Centre de rencontres, de spectacles et de loisirs à Moutier BE

Extrait du programme

Extrait du rapport du jury

1er prix (24 000 Fr.) M. Schlup, Bienne; collaborateurs: **Bernard Gfeller, Hector Kunz**

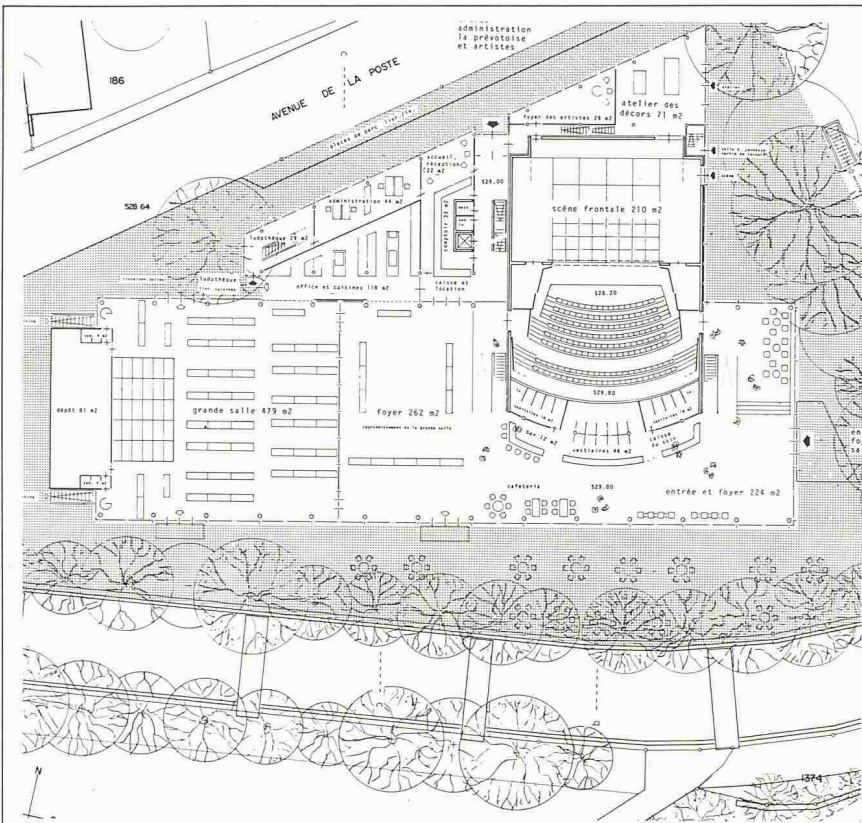
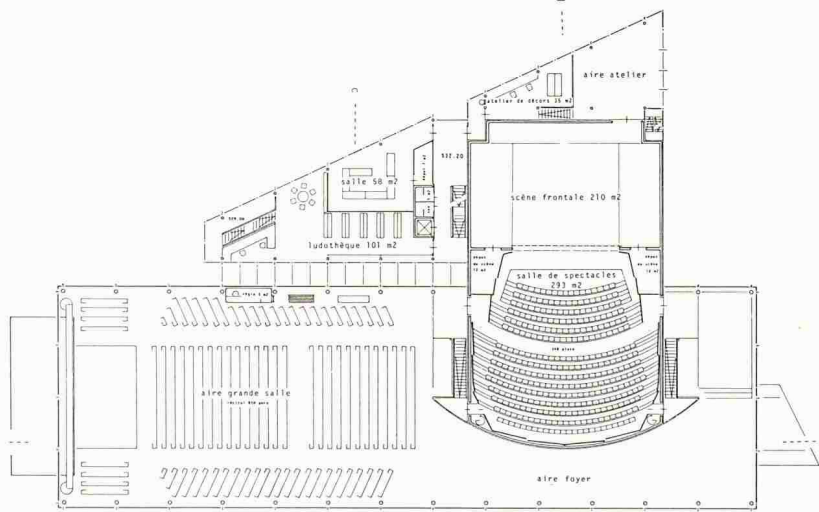
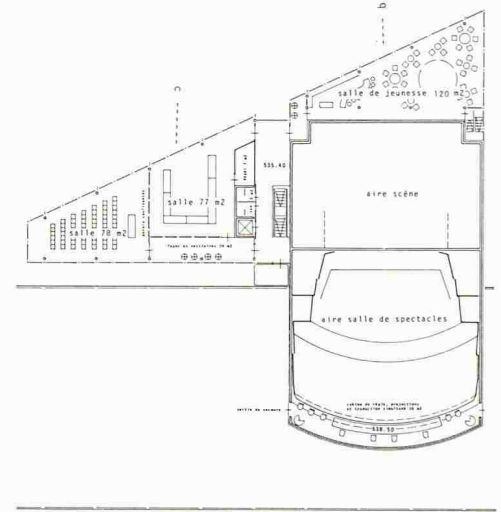
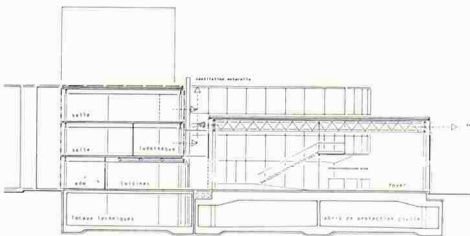
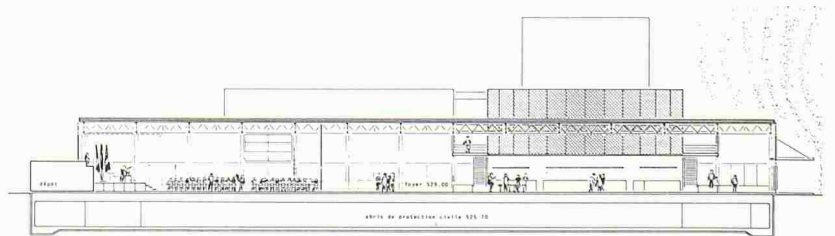
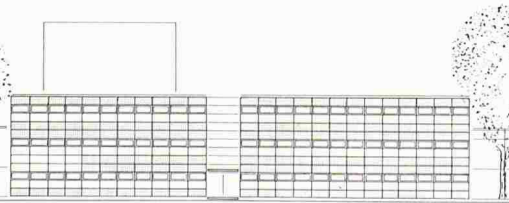
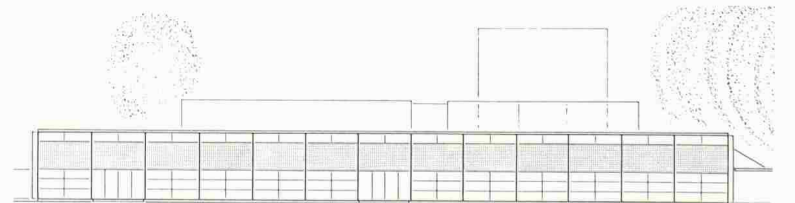
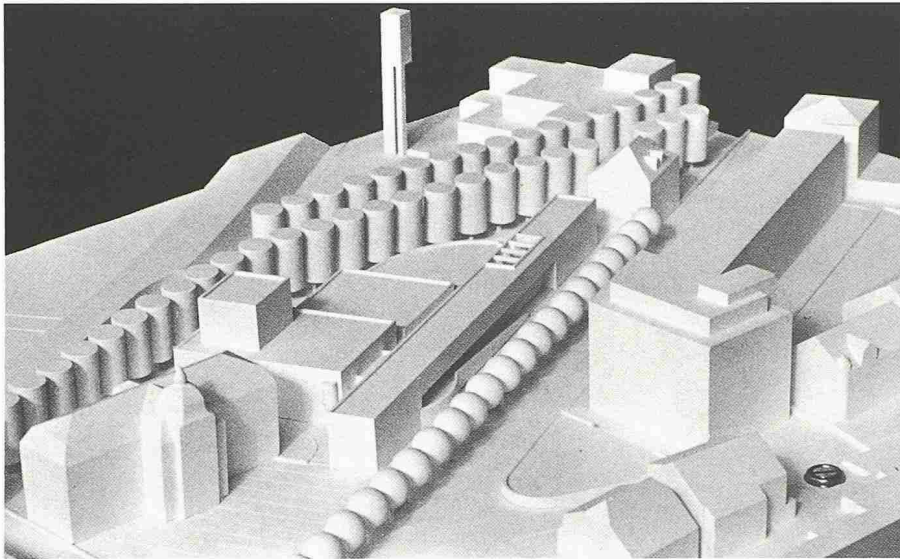
Le projet prend en compte l'espace délimité par l'avenue de la Poste et par le remblai BLS. Un réseau de ponts intègre le parc de l'église aux espaces extérieurs du centre. Le volume de la tour de scène vient habilement compléter l'enveloppe spatiale de la place à son angle Sud-Ouest. La composition volumétrique extrêmement simple respecte l'échelle et l'ordonnance de la ville. D'autre part, le projet reconnaît les valeurs distributives différenciées de l'avenue de la Poste et de la place. La forme architecturale permet une identification facile des éléments du programme et joue sur un contraste entre un système multifonctionnel et souple d'une part et l'écrin fixe du théâtre d'autre part. L'expression de certaines façades reste schématique.

L'entrée principale s'ouvre de façon heureuse sur le préau Sud de l'école aménagé en parc. La disposition des salles situées toutes deux au rez-de-chaussée est bien résolue. L'ouverture de l'accueil, du foyer et de la grande salle sur les rives de la Birse et le parc est bienvenue. La forme, l'organisation et la desserte des locaux annexes n'atteignent pas la qualité du reste du bâtiment.

2e prix (10 000 Fr.): **Carnal-Lauquin-Menthonnex SA**, Lausanne, **Francis Carnal**; collaborateurs: **Antoine Menthonnex**, **Philippe Gossin**

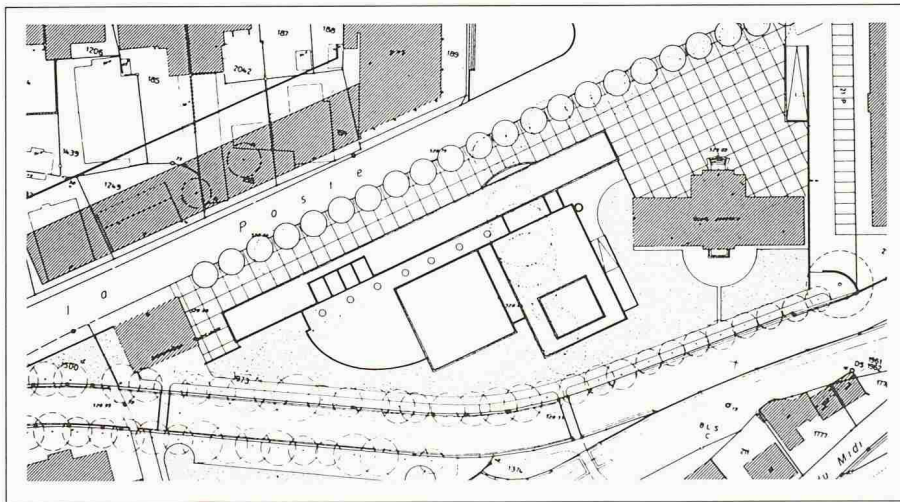
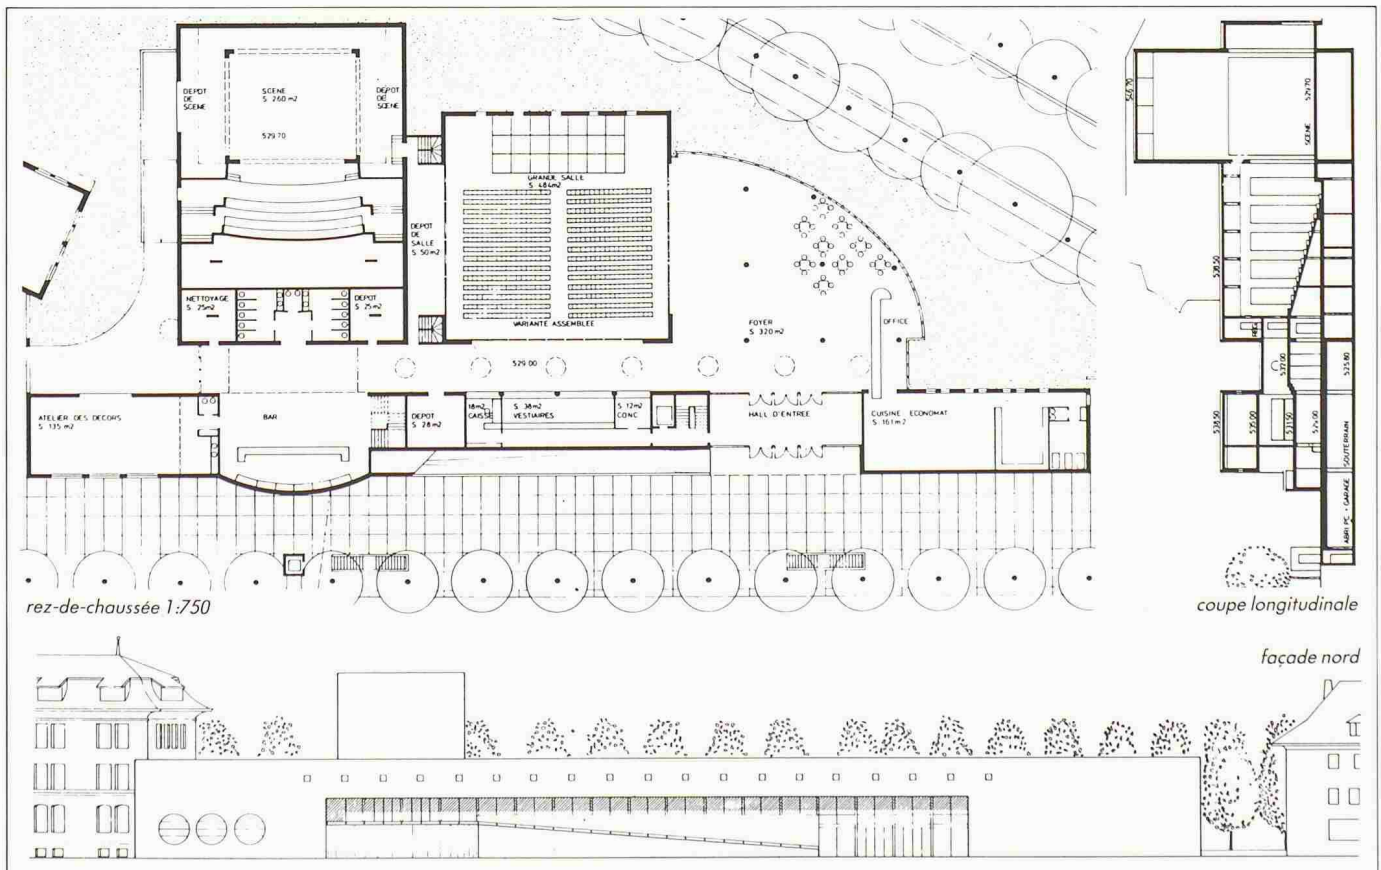
La volonté de prolonger l'avenue de la Poste, par une implantation linéaire, en retrait, qui s'étend jusque sur la place, permet une bonne liaison entre le préau Nord et l'accès principal. Cependant la proximité du volume du collège engendre un espace résiduel difficilement acceptable. Les espaces extérieurs entre la Birse et le centre sont peu intéressants, par contre le parc au Sud du collège est bienvenu. La disposition volumétrique différenciant espace servant et espace servi est très claire.

L'entrée principale est bien située et dégagée, grâce au recul de l'alignement du bâtiment. La transparence à travers le foyer sur les rives de la Birse et le parc est agréable.

Il n'est tiré aucun profit du positionnement des deux salles au rez-de-chaussée. L'accès à la salle de spectacles aurait en effet pu être assuré à ce niveau. Mais paradoxalement, il faut, pour accéder à celle-ci d'abord monter à l'étage par un long couloir et un escalier caché à l'intérieur ou par une rampe complètement à l'extérieur.

3e prix (9000 Fr.): **Marcel Eschmann**, Moutier; collaborateur: **Pascal Eschmann**

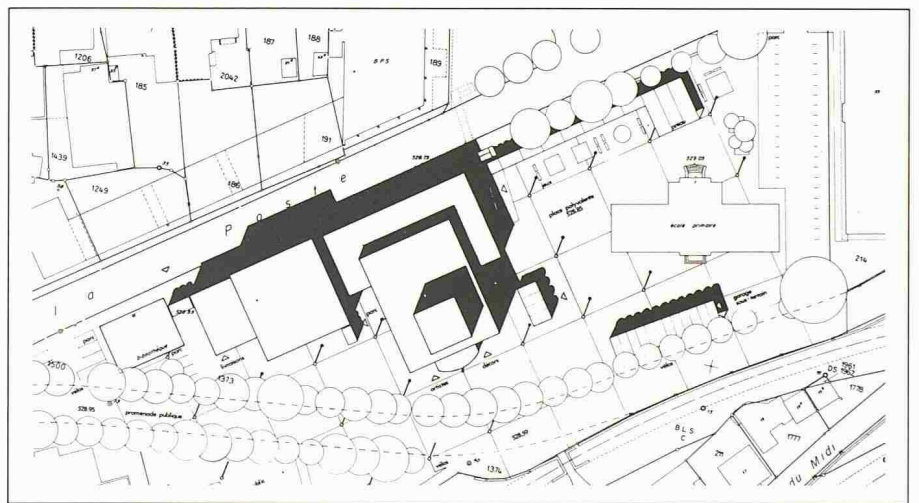
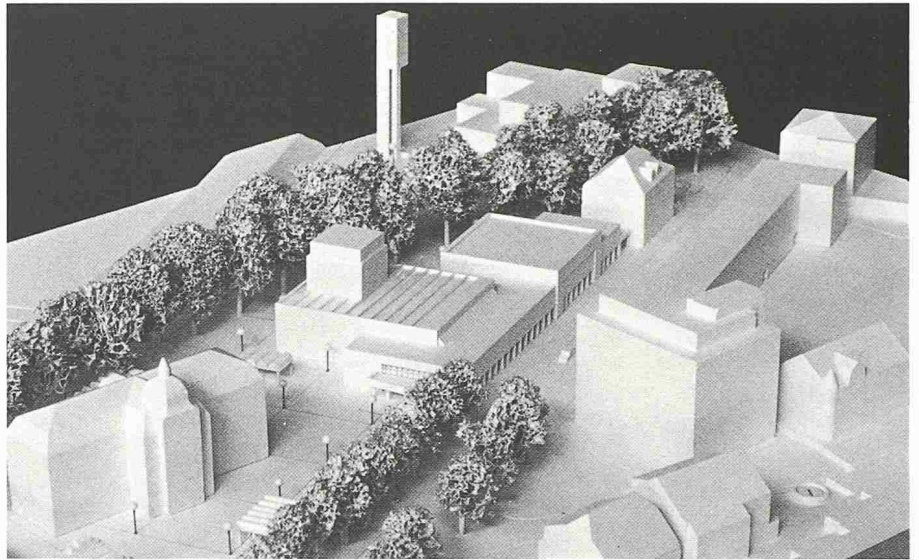
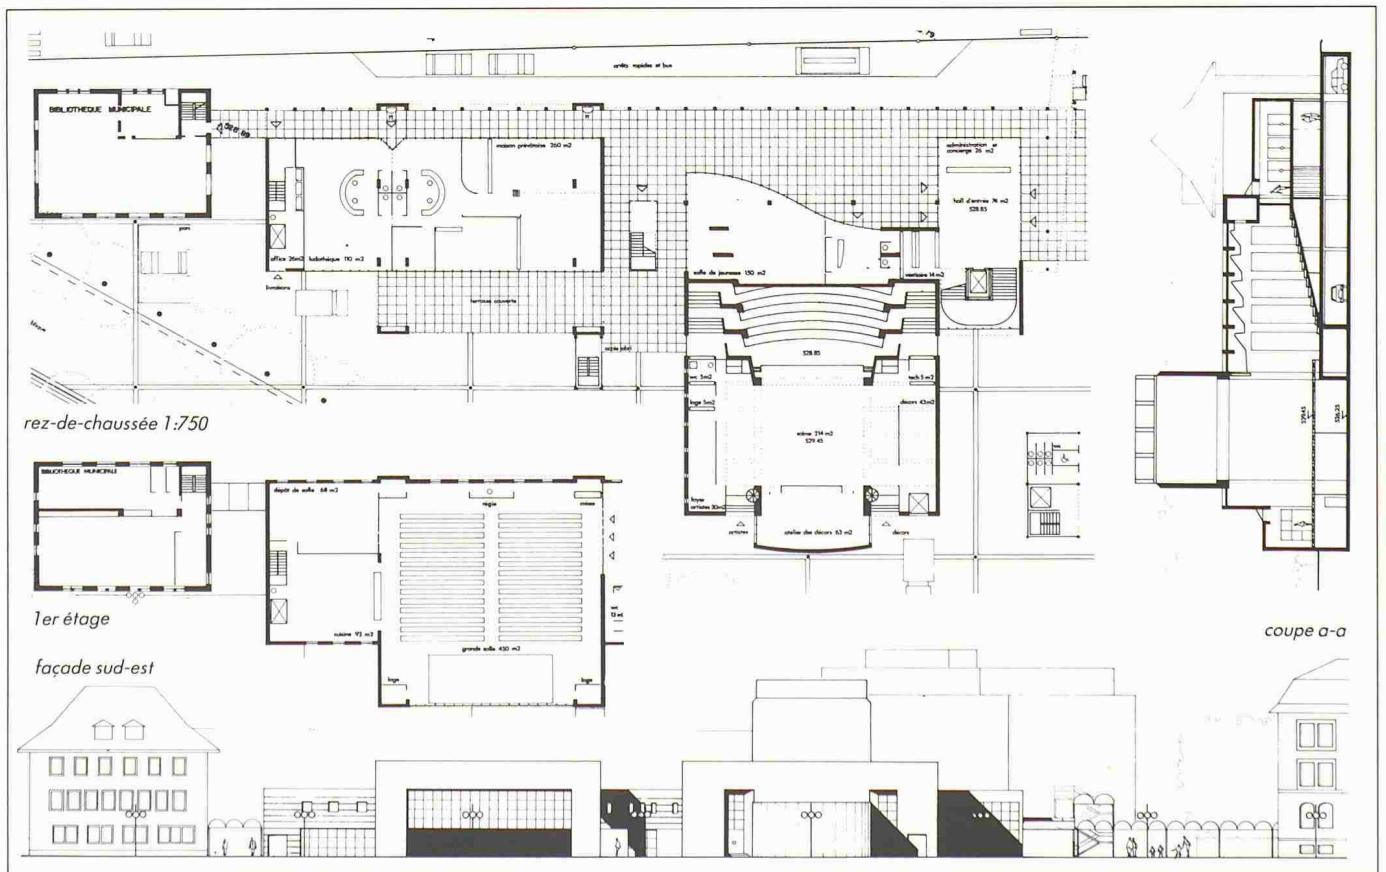
Par sa proposition au Nord de l'avenue de la Poste et par l'implantation du centre culturel au Sud de celle-ci, l'auteur veut fortement renforcer cet axe et le prolonge par un portique à travers la place. Compte tenu des contraintes du programme, la couverture de la Birse n'a aucun sens et, en l'occurrence, n'est pas exploitée du tout. La volumétrie est modeste, relativement simple et articulée. L'ensemble de la distribution des accès sous portique est en contradiction avec leur expression architecturale; la position du volume d'entrée est problématique. L'expression répétée en façade de pseudo cadres n'a aucun rapport ni avec les fonctions portuuses ni avec le système d'accès.

La cage d'entrée aux deux salles est étriquée par rapport à la dimension donnée à l'entrée de la salle de jeunesse et à celle de la ludothèque. La deuxième entrée qui doit permettre une utilisation simultanée des deux salles rend en outre la situation d'accès confuse. L'aménagement de l'espace intérieur de la salle de spectacles est trop rigide et lourd. Le foyer commun aux deux salles est insuffisant.

4e prix (8000 Fr.): **Etienne Chavanne**, Moutier, collaborateur: **Daniel Leuenberger**

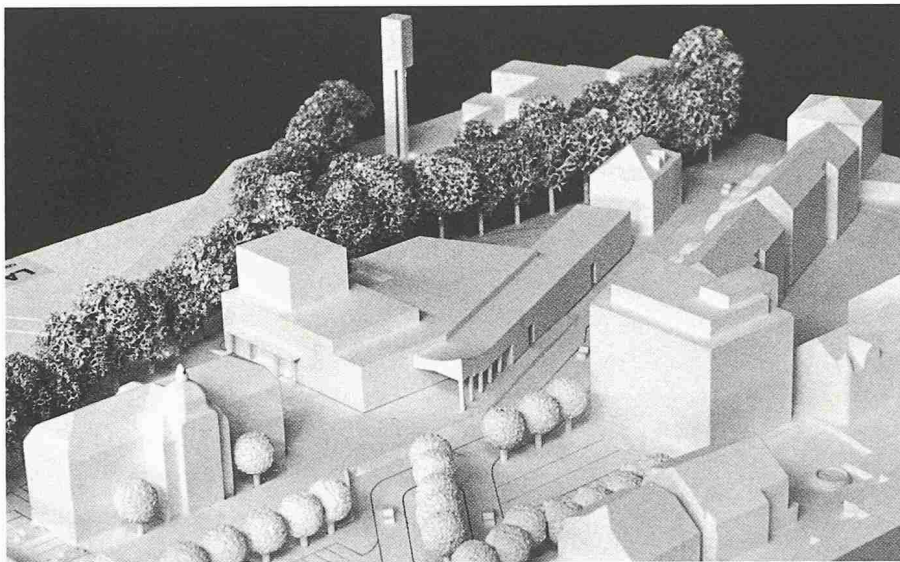
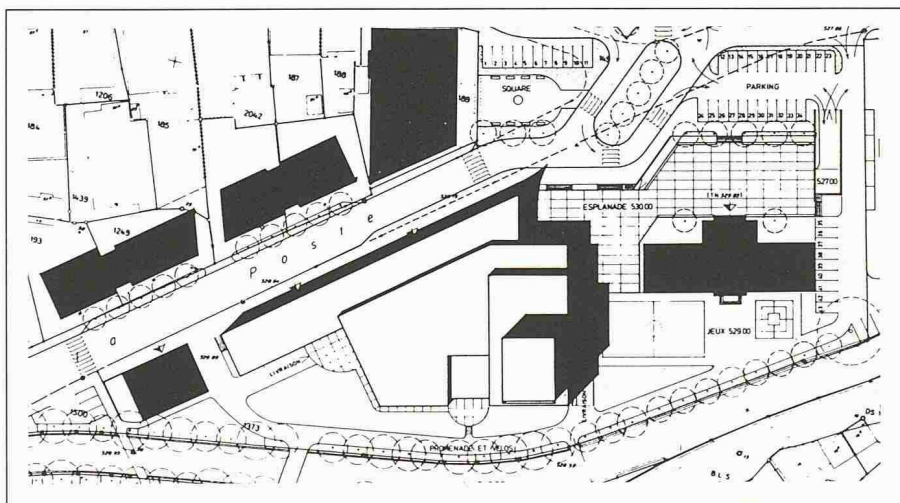
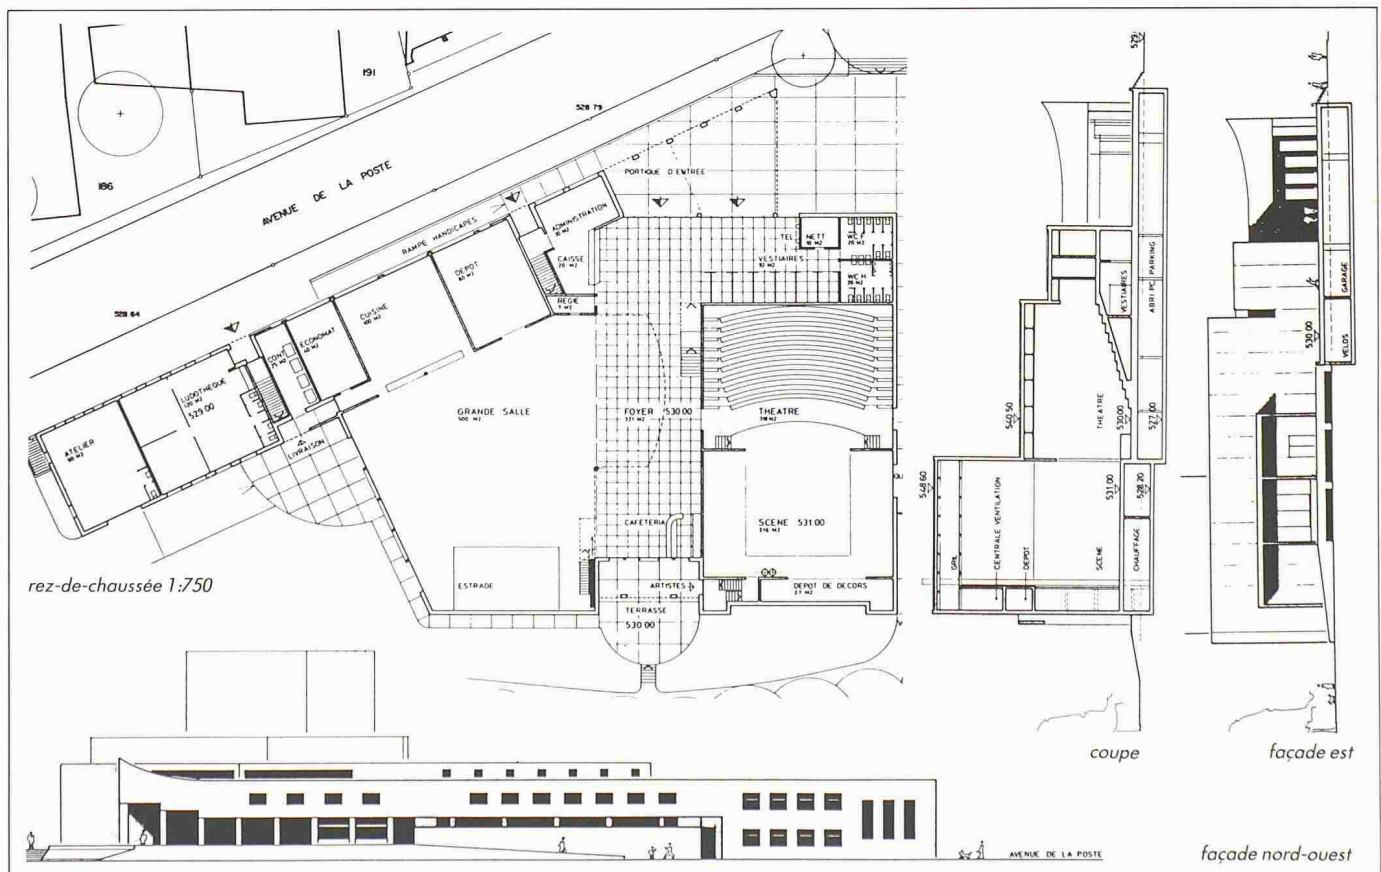
La volumétrie au Nord et au Sud de l'avenue de la Poste renforce cet axe jusqu'à l'entrée de la place. Cette intention est contre-dite par les aménagements confus des circulations, des parkings, des plantations et de l'esplanade. Si cette dernière permet une séparation nette des véhicules et des piétons, par contre ses rapports avec le socle du collège ne sont pas acceptables. La plupart des espaces dégagés le long de la Birse ne sont malheureusement utilisés que pour des fonctions de service. La volumétrie générale, quoique d'échelle modeste, est banale et mal articulée dans ses différentes parties.

Si l'entrée principale est bien perçue de l'extérieur les dégagements en revanche sont étriqués dès qu'on a passé la porte. Les deux salles situées au rez-de-chaussée constituent une solution intéressante. Le foyer assurant la liaison entre ces deux salles, s'ouvre agréablement sur l'extérieur. La salle de spectacles est bien conçue. La forme de la grande salle est en revanche fortuite. L'exploitation simultanée des deux salles est gênée par le vide du foyer.
